Modulo per la presentazione delle osservazioni per i piani/programmi/progetti sottoposti a procedimenti di valutazione ambientale di competenza statale

ID: Codice procedura (ID_VIP/ID_MATM):10844

Impianto per la produzione di energia elettrica da fonte eolica, costituito da 6 aerogeneratori della potenza complessiva di 37,2 MW, un sistema di accumulo da 25 MW e relative opere connesse in località "Rempillo" nel comune di Pitigliano (GR).

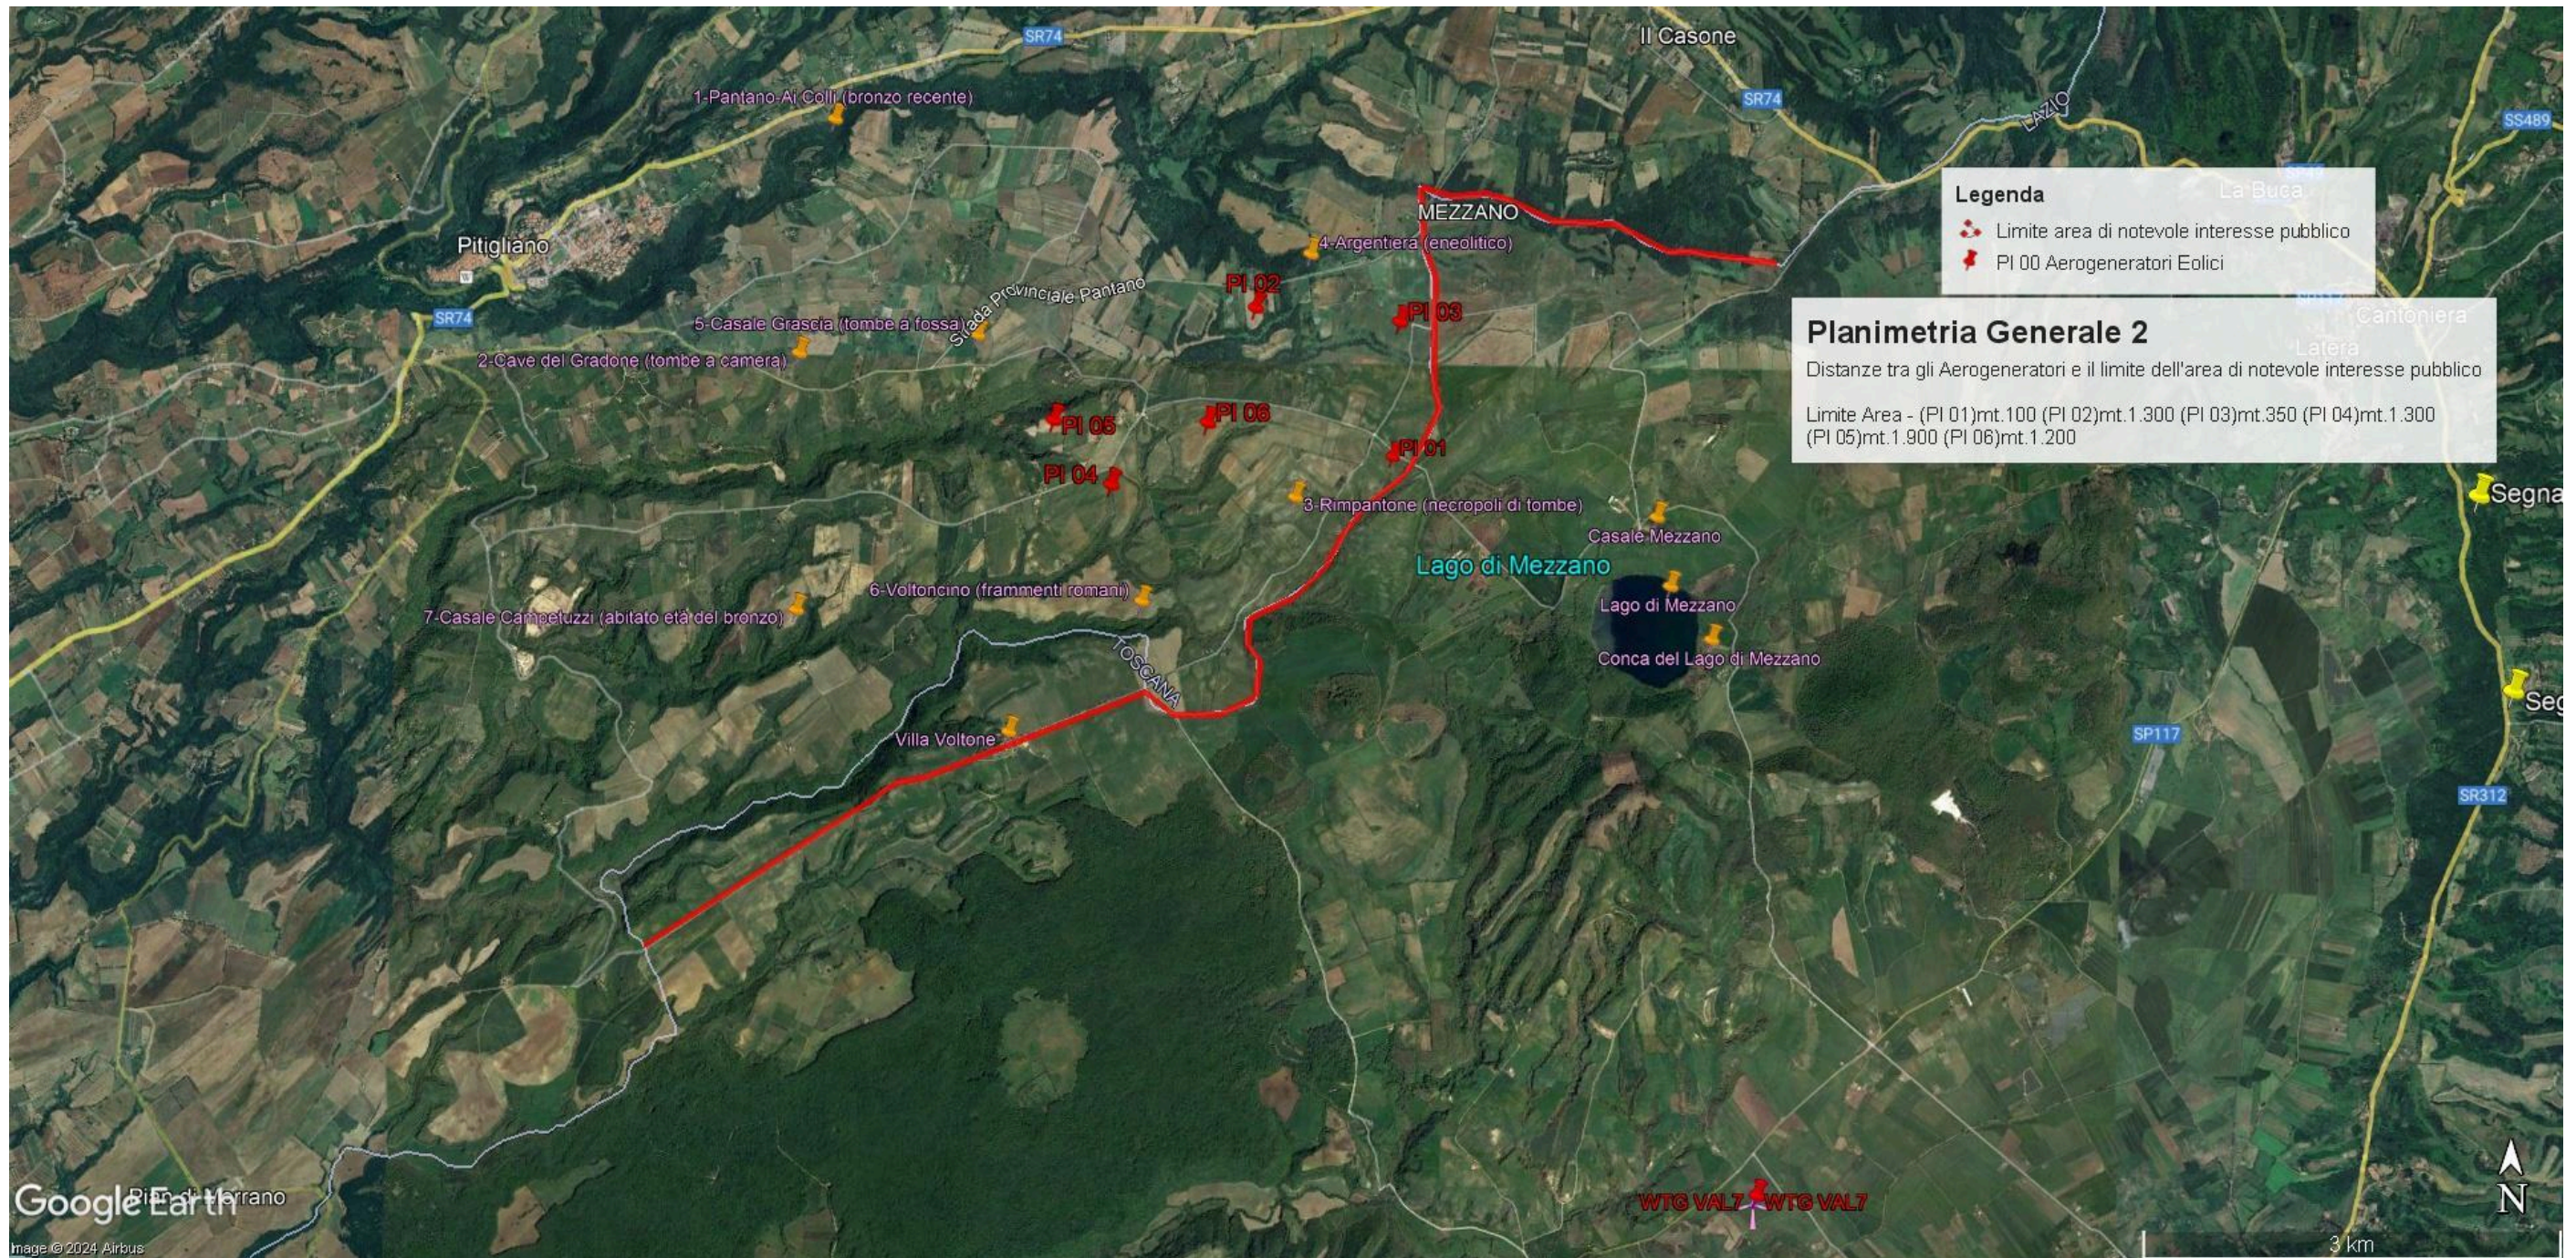
Immagine n. 1. Linea rossa indicante il confine Regioni Lazio-Toscana che coincide con parte del Perimetro del **vincolo di notevole interesse pubblico** ex art. 136 Codice Beni Culturali “ **Conca del Lago di Mezzano e territorio circostante**” ed i sei aerogeneratori localizzati con segnaposto rossi da P01 a P06 e ricadenti all’interno delle fasce di rispetto di 3 km dal bene vincolato e quindi in **area non idonea** al loro insediamento (ex art 20 co. 8 lettera c quater del D.Lgs n. 199/2021 e ss.mm.ii).

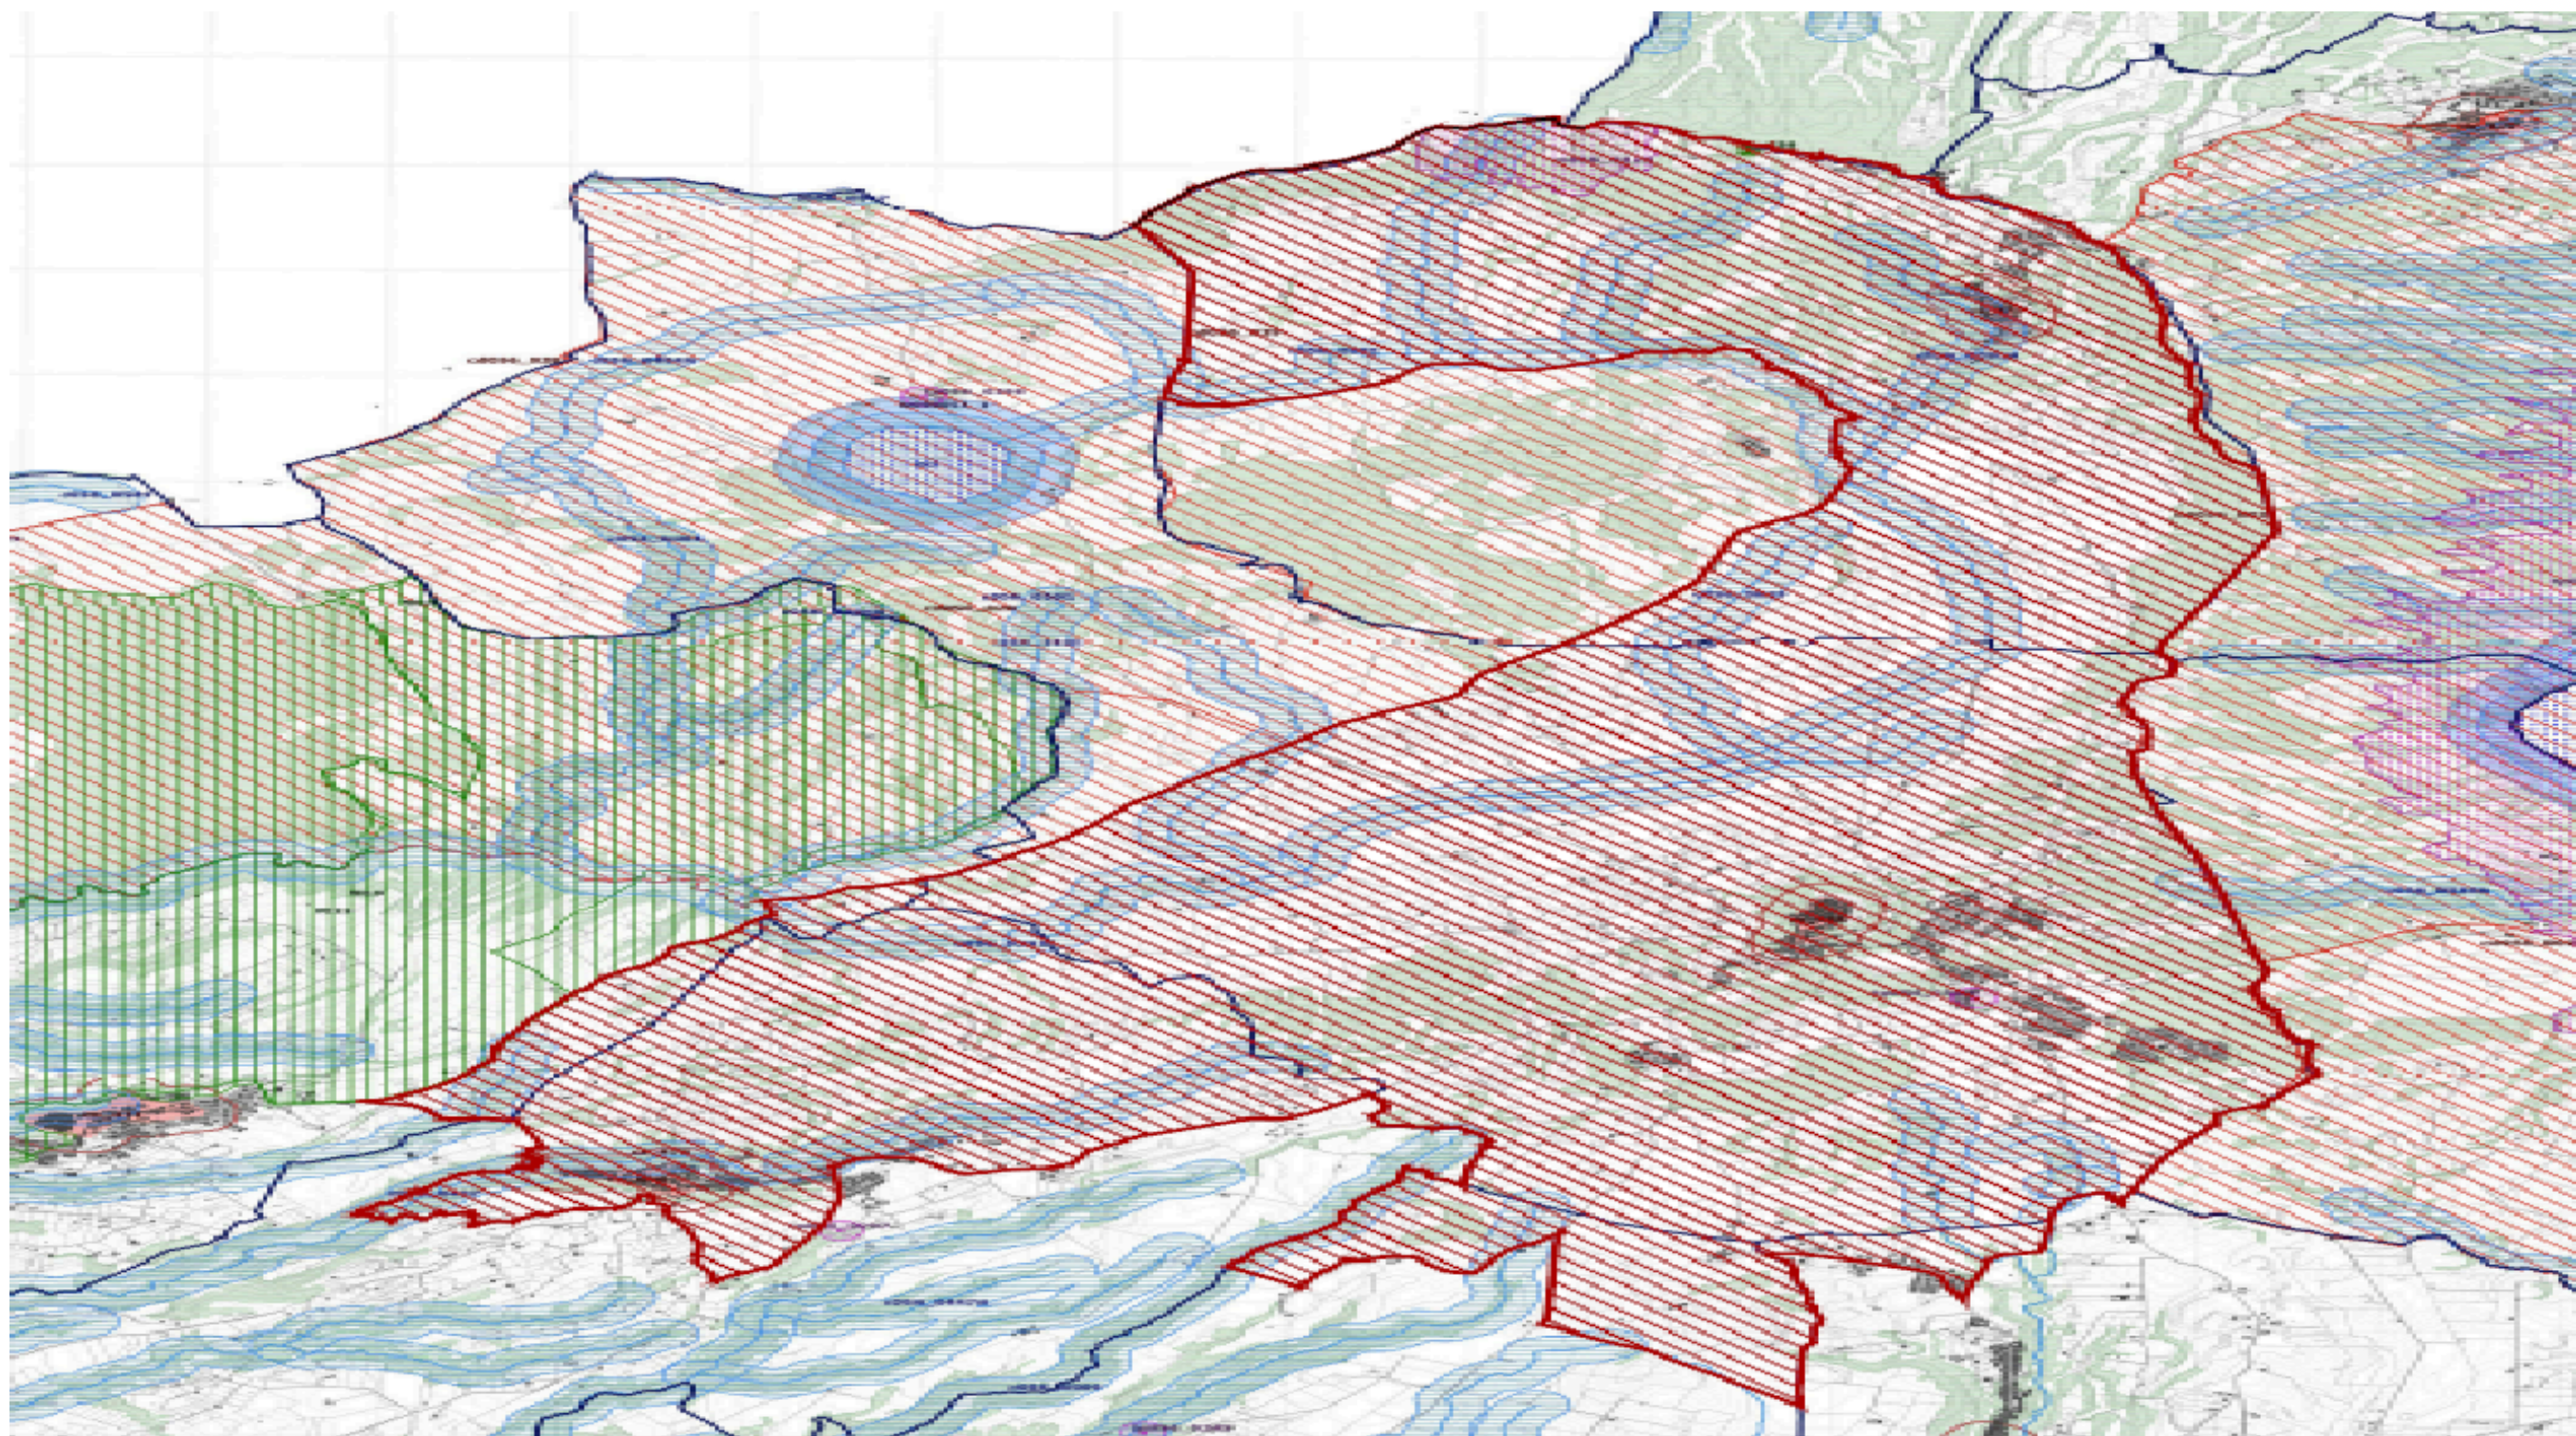
di Latera ...” già citati) e tantomeno viene detto che i sei aerogeneratori sono ubicati all’interno delle fasce buffers dei tre chilometri del primo vincolo nominato e di altri beni naturalistici, come già evidenziato, anche di interesse internazionale per l’avifauna. Come non vengono citati gli impianti eolici in progetto al MASE nel territorio di Valentano (ancora in verifica amministrativa), gli impianti del minieolico su territorio farnesano (3 Torri alte 60 metri) già installate in località Poggio del Crognolo (Farnese), l’impianto eolico industriale “Vallerosa” (7 aerogeneratori alti 200 metri e larghi 158 metri) in procedura VIA presso la Regione Lazio, gli impianti del minieolico già presenti a Valentano, Cellere e Piansano e i due progetti in procedura VIA alla Regione Lazio di 10 aerogeneratori complessivi alti 200 metri nel Comune di Ischia di Castro. La valutazione del cumulo non prende neanche in considerazione gli impianti industriali di fotovoltaico e agrivoltaico in progetto a Valentano, Ischia di Castro, Cellere. L’impianto geotermico in procedura Via al MASE, progettato nella Caldera di Latera.

Immagine n. 2. *Mappa tratta dalla proposta di nuovo vincolo “Ambito paesaggistico, geologico e geomorfologico dell’orlo della caldera di Latera e delle sue pendici interessate dai centri eruttivi periferici”* (si veda a riguardo la proposta pubblicata sul sito del MIC in data 09/08/2023) che conetterà le aree di notevole interesse pubblico ex art. 136 del D.Lgs n. 42/2004 “ Conca del Lago di Mezzano e territorio circostante” a sinistra e “Conca del Lago di Bolsena” a destra

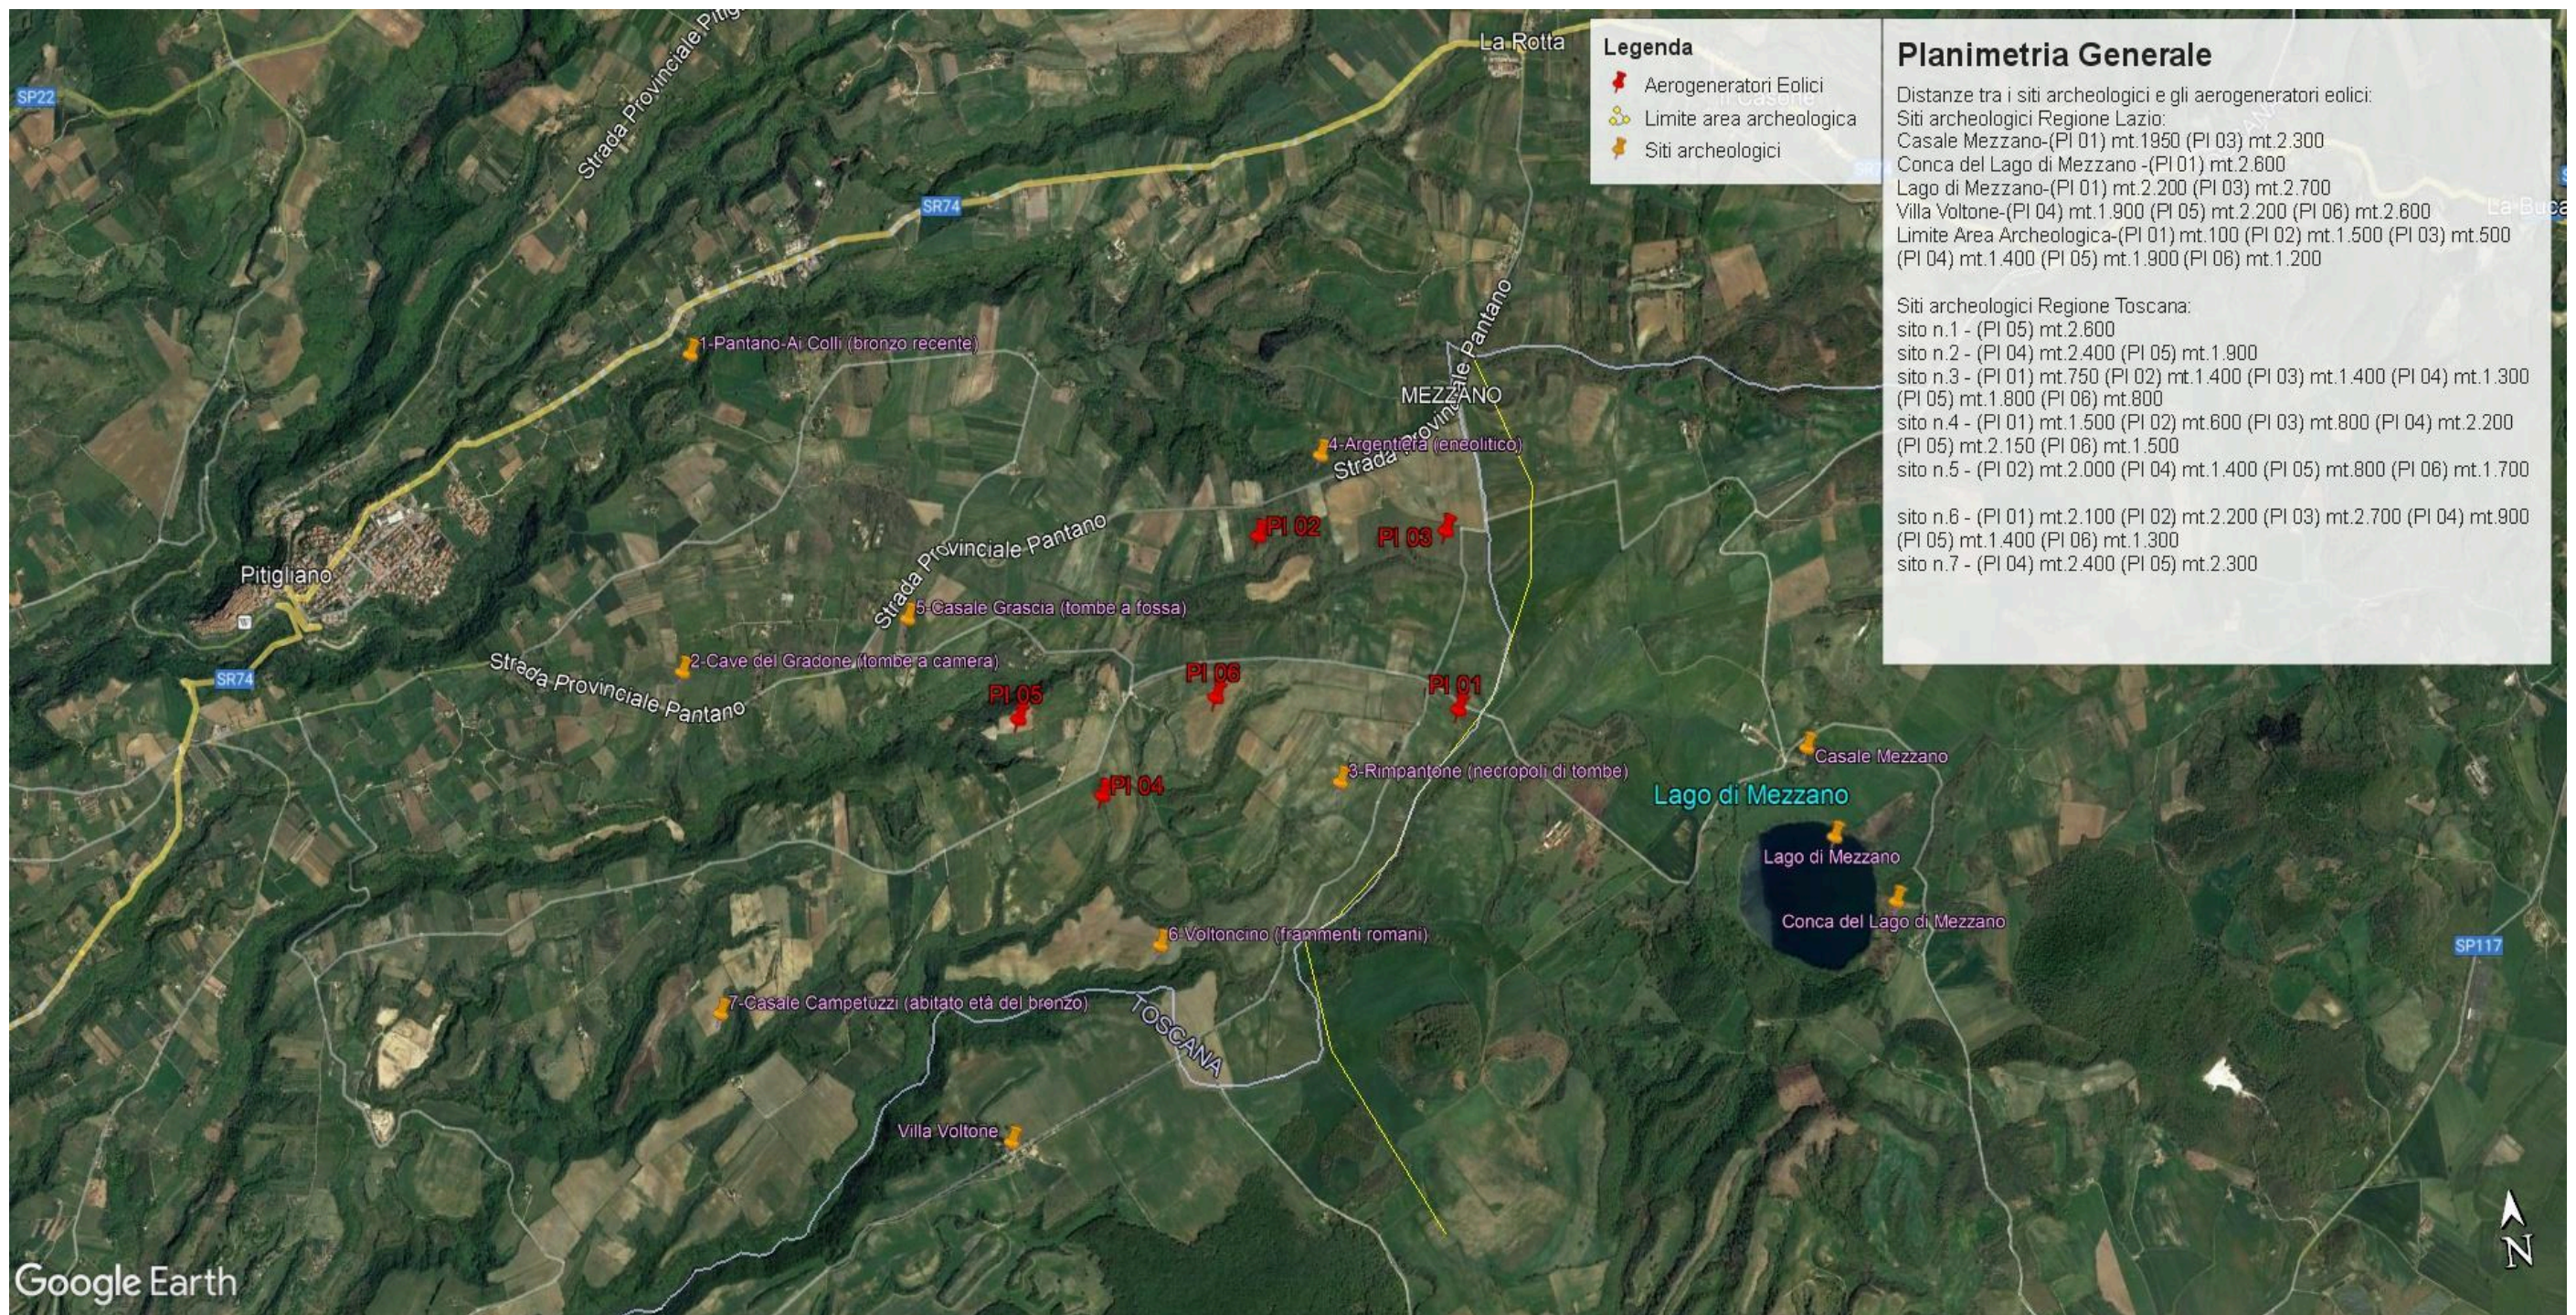
Inoltre, la zona in cui insisterebbe l'impianto eolico industriale Rempillo è compresa nelle fasce di rispetto di 3 km di diversi beni archeologici tutelati dalla parte II del Codice dei Beni Culturali (vedi Allegato, immagine n. 3). Inoltre le pale P04 e P05 ricadono all'interno di un'area archeologica che la Proponente vorrebbe cancellare per il semplice fatto che non è riportata nel documento regionale ma

- h) Le zone di interesse archeologico evidenziate nell’immagine n. 3 a cui si aggiungono anche l’importante abitato protostorico di Sorgenti della Nova e Ruderì del Castello altomedioevale che si trovano a circa 4 km dalle aree in cui è stato progettato l’impianto eolico industriale. Poco più lontano i resti del castello medioevale “Morroneccio”. Nell’area vasta le preziose necropoli eneolitiche (Poggi Alti) ed etrusche di Pitigliano, Sovana e Sorano.

Immagine n. 3. Impatti dei sei aerogeneratori (in rosso) ricadenti nelle fasce di rispetto dei 3 km dai Beni Culturali (in giallo) e quindi in **area non idonea** al loro insediamento (ex art 20 co. 8 lettera c quater del D.Lgs n. 199/2021 e ss.mm.ii). **Inoltre si segnala che le pale P04 e P05 ricadono all'interno di un'area archeologica e quindi in altra area non idonea.**
